Equipment Limited

BULLETIN DE SERVICE

197/TSE

Bouclette de fermeture, élévateur inversé type 17

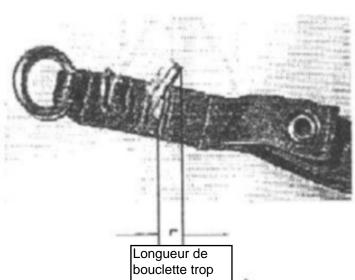
La bouclette de verrouillage des élévateurs ne doit pas être plus longue que 2,5 centimètres (voir le diagramme)

Des cas de retards de libération constatés à Kassel (Allemagne). Les utilisateurs doivent contacter le revendeur ou le constructeur pour avoir leurs élévateurs modifiés en accord avec les nouvelles

grande si = ou > à 2,5 cm

Les sacs sur lesquels les anomalies de construction des bouclettes de verrouillage ont été constatés ne sont PAS immobilisés. Néanmoins la modification doit être effectuée aussi vite que possible. En cas de remise en service avant que la modification soit effectuée, les utilisateurs doivent être informés des difficultés potentielles en cas de procédure de libération de la voilure principale.
